From 5.1, 2, e 5.1, 2, e @amsterdam.nl>
Subject **RE: Tekeningen van De Sandor en De Feja**
To 5.1, 2, e 5.1, 2, e @amsterdam.nl>, 5.1, 2, e 5.1, 2, e @architectencentrale.nl>
Cc 5.1, 2, e 5.1, 2, e @amsterdam.nl>, 5.1, 2, e < 5.1, 2, e @amsterdam.nl>, 5.1, 2, e < 5.1, 2, e @amsterdam.nl>, 5.1, 2, e 5.1, 2, e @amsterdam.nl>
Date July 1, 2026, 5:46:52 PM CEST

We spraken elkaar over de woonschepen De Feja en De Sandor. Hieronder per woonschip de situatie en de vraag.

De Sandor

De Feja

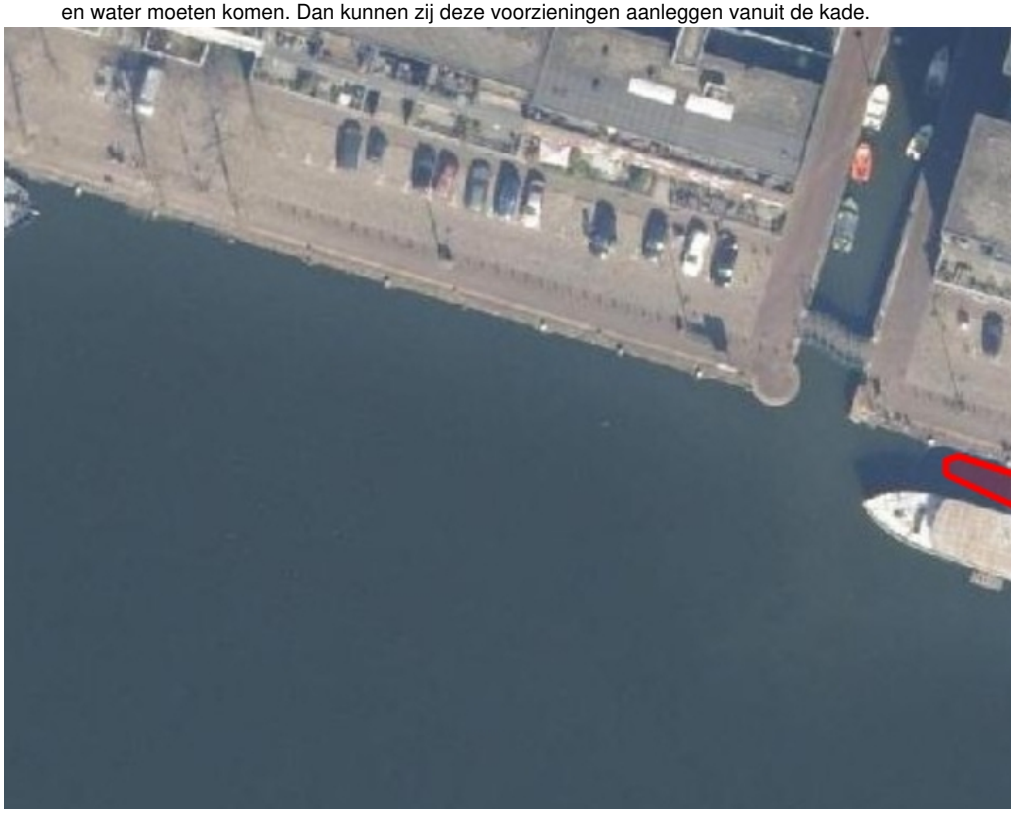
- **Nutsvoorzieningen:** Op Javakade 79 zijn geen aansluitingen voor nutsvoorzieningen. De Feja heeft riool, water, elektra en telecom (glasvezel) nodig. Deze voorzieningen zijn aangevraagd. Waternet vraagt of we duidelijk kunnen maken op welke plek op het schip de aansluitingen voor riool en water moeten komen. Dan kunnen zij deze voorzieningen aanleggen vanuit de kade.
